# Modification simplifiée du PLU : le Vallon du Stang Alar n'est pas protégé

# Modification simplifiée du PLU : la définition du velum proposée est inopérante

## Définition du velum dans la modification simplifiée du PLU

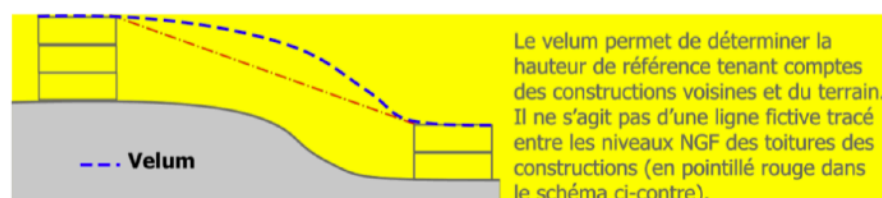
Cette définition repose sur une notion de "ligne globale formée par les constructions voisines". Cette notion n'est définie nulle part dans le nouveau PLU. Ni dans l'usage architectural, contrairement au velum, qui est toujours défini comme une surface, une enveloppe, un voile.... Cette notion pourrait se comprendre s'il s'agissait de constructions alignées en façade d'une rue. **Le schéma illustrant la définition** de la ligne globale **ne montre que deux bâtiments existants, vus en coupe**.

**Nous demandons que cette définition du velum soit supprimée, et remplacée par celle validée par la justice administrative : « le velum est la surface enveloppe des hauteurs maximales s'appuyant sur les points les plus hauts des faitages des constructions avoisinantes ». Cette formulation est normative, et opérationnelle.**

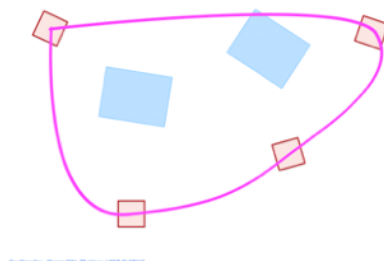
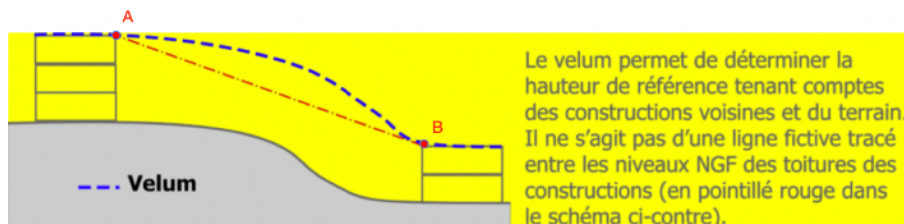
Lors d'une réunion avec les services de l'urbanisme le 9 avril, nous avons proposé une situation fictive mais plus réaliste où **quatre constructions entourent un projet** de deux bâtiments en bleu, et avons demandé si la ligne rose était bien la ligne globale formée par les constructions voisines. Voir ci-dessous le cas proposé :

Nous n'avons pas obtenu de réponse...

**Ce qui montre que cette notion de ligne globale n'est pas très claire.**

**Elle n'est pas non plus opérationnelle** : du point de vue de l'architecte, comme du point de vue du géomètre, un volume ne saurait "s'insérer dans" une ligne courbe située dans l'espace. Dans l'exemple ci-dessus, la ligne globale est complètement extérieure à la parcelle à réglementer. Cette ligne ne sera ni au-dessus, ni au-dessous du bâtiment projeté, mais à côté. Elle ne peut donc permettre de juger des hauteurs du bâtiment projeté.

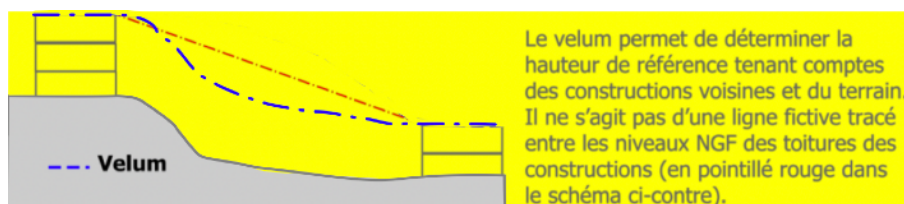
Et surtout, **que signifie pour une "ligne" de "respecter" le terrain** ? Lors de la réunion, nous avons demandé quel serait ce "gabarit respectant le terrain", si le terrain formait un creux au lieu d'une bosse, comme ci-dessous :

Là aussi, nous n'avons pas obtenu de réponse...

Il est vrai que, dans ce cas, le "gabarit approximatif" est très nettement défavorable au porteur de projet !

**Aucune méthode n'est définie pour déterminer ce "gabarit approximatif respectant la topographie"**. S'agit-il de dessiner à main levée un trait pointillé ? **Comment un pétitionnaire fera-t-il pour déterminer si son projet rentre dans ce gabarit approximatif ?**
